工程指示 / 要求簡箋 ENGINEER INSTRUCTIONS(E.I.)

工程指示編號:	EI- 9102	修改版本:	-
	HK- 0685/25		
工程編號:	J 856	工程名稱:	天榮站
收件人:	生統	發件人:	Charmant
工程項目:	T1-A1-KIT 後裝窗拍線	日期:	27/08/2025

內容:
T1-A1-KIT 後裝窗拍線:
由於T1-A1-KIT 後裝窗的Shopdrawing之Glazing Area未能符合GBP對該單位的要求, 經和SHK開會後, 現決定先更換此位置全數37隻生窗玉拍線, 所以需按附件拆圖安排以下:
1) X86017-S13R(S) : 37支 ; 2) X86017-SH1 : 37支;
3) X86017-SV1 : 74支 ; 及
4) X86017-S13R : 1支; X86017 (L=1056.5mm) : 1支; X86017 (L=430mm) : 2支

GLAZING AREA

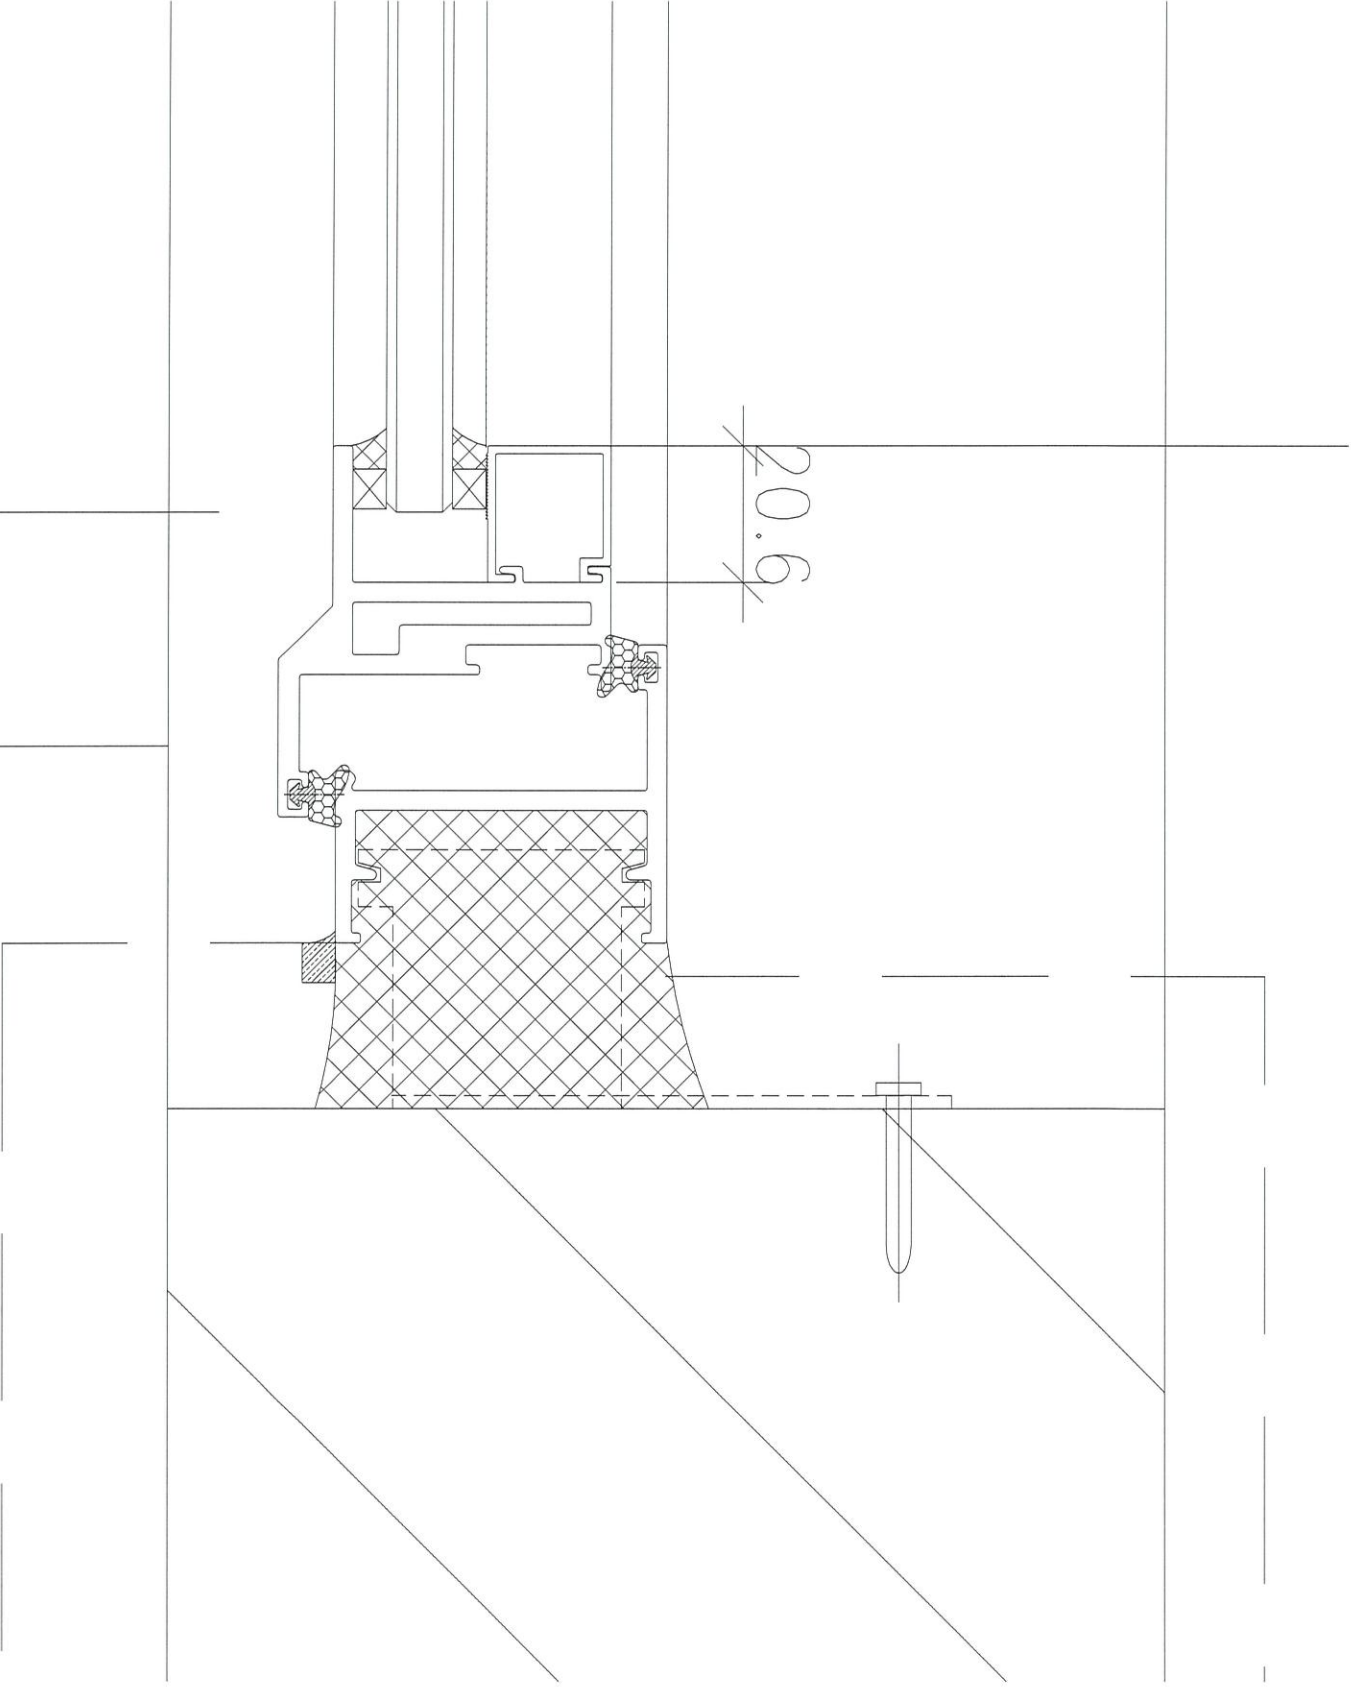
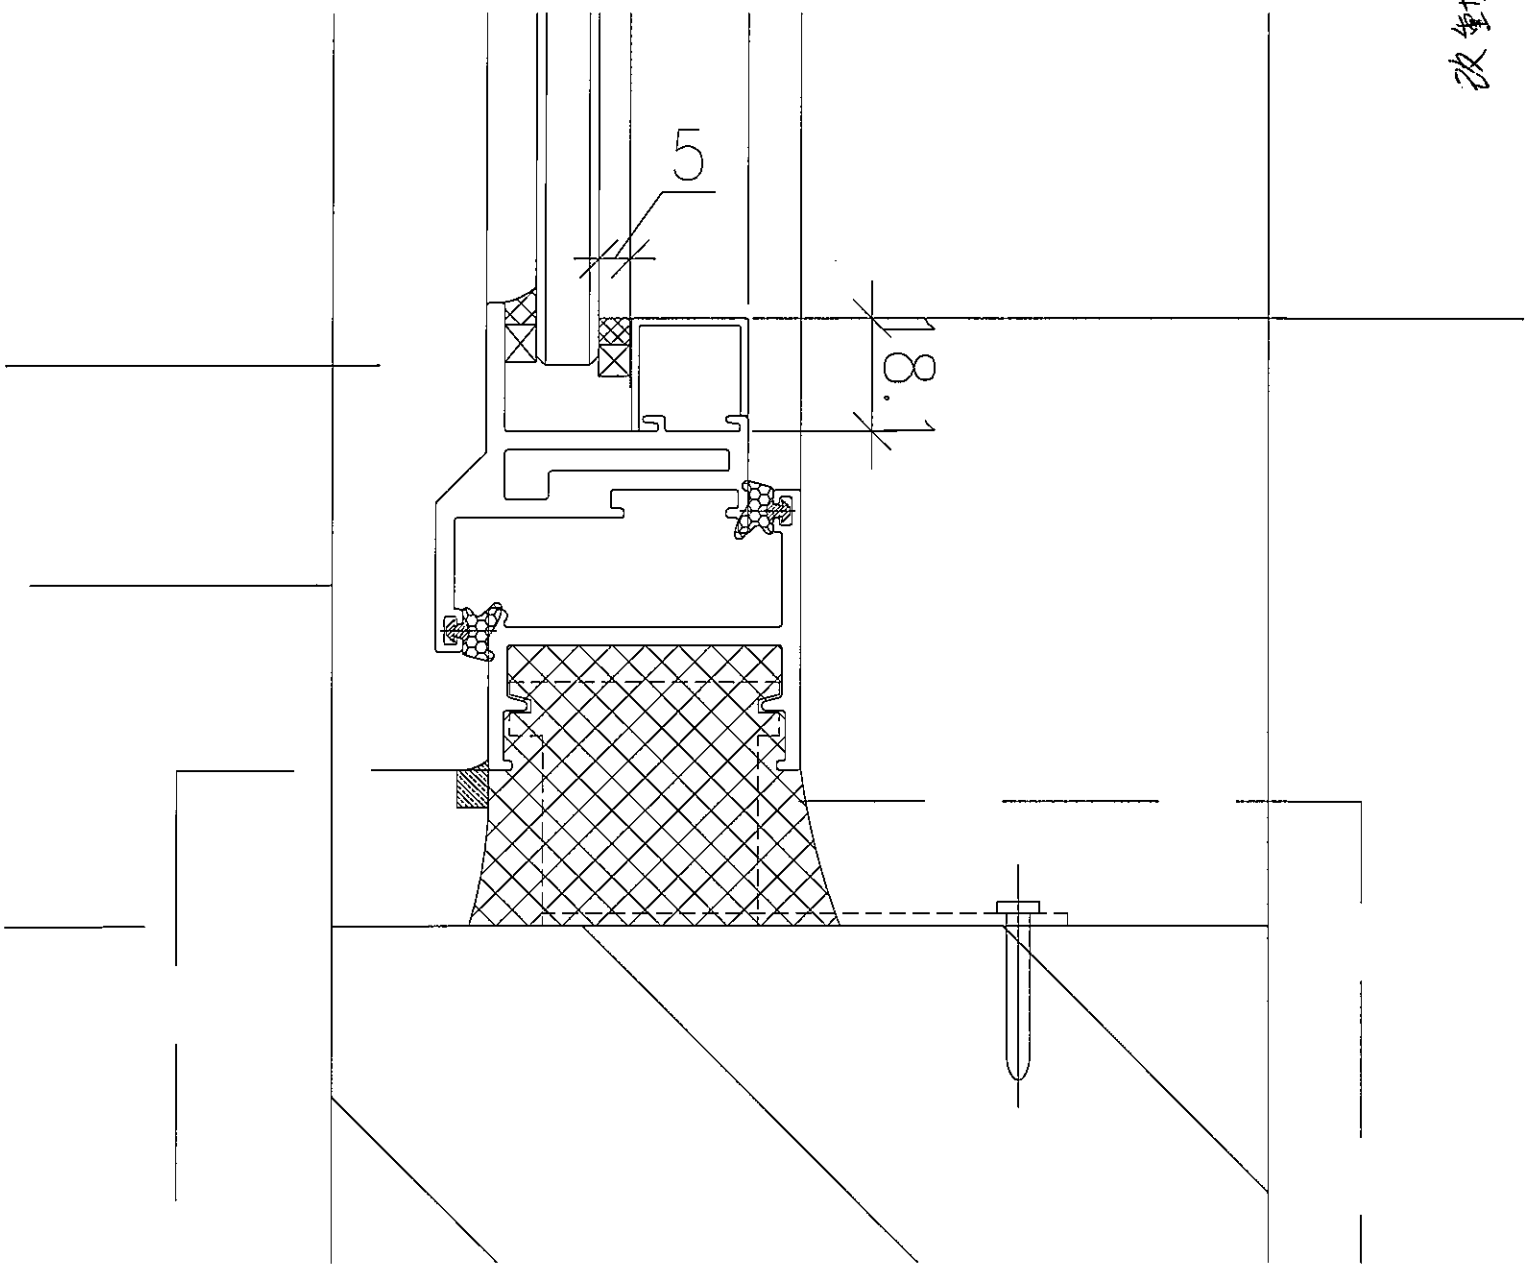
AT KIT: AW06BR
 REQUIRE GLAZING AREA: 0.444
 (CURRENT) PROVIDED GLAZING AREA: 0.439
 (MODIFIED) PROVIDED GLAZING AREA: 0.446
